第29回黒部川土砂管理協議会資料の訂正について

- ◆「資料-2-① 平成22年6月連携排砂、平成22年7月連携試験通砂及び平成22年8月短時間集中豪雨対策に伴う環境調査結果について」

「(2)平成20～22年度 採捕個体の体長・体重・肥満度変化の比較
(下黒部橋、四十八ヶ瀬大橋)」

下黒部橋

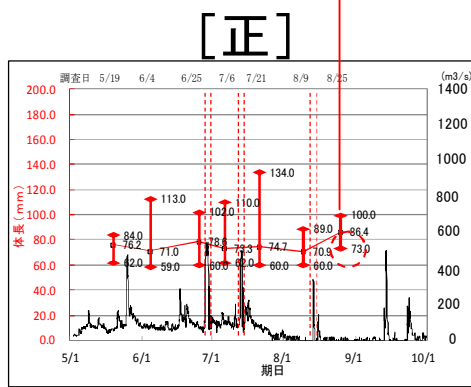
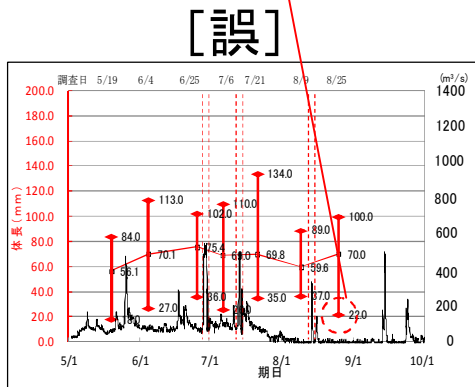
・平成22年度データについてはアユ以外の魚種のデータも含まれていたため、アユのみのデータでグラフを修正した。

アユ以外のオオヨシノボリのデータが記入されていた。

アユのデータを記入。

四十八ヶ瀬大橋

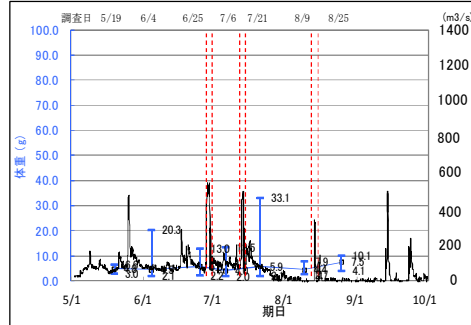
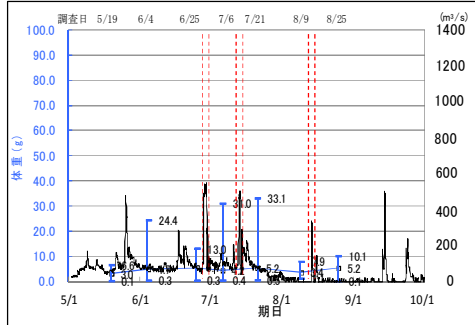
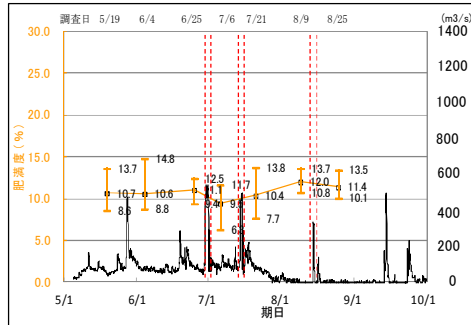
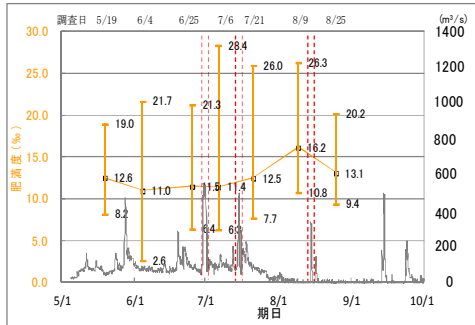
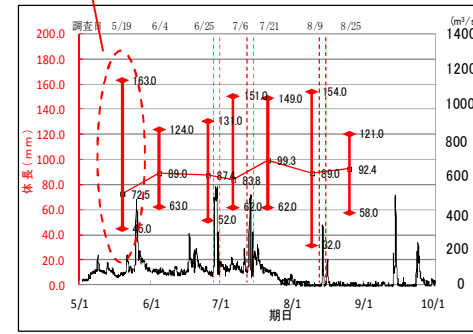
アユ以外のヤマメのデータが記入されていた。

5/19調査ではアユは採捕されていない。
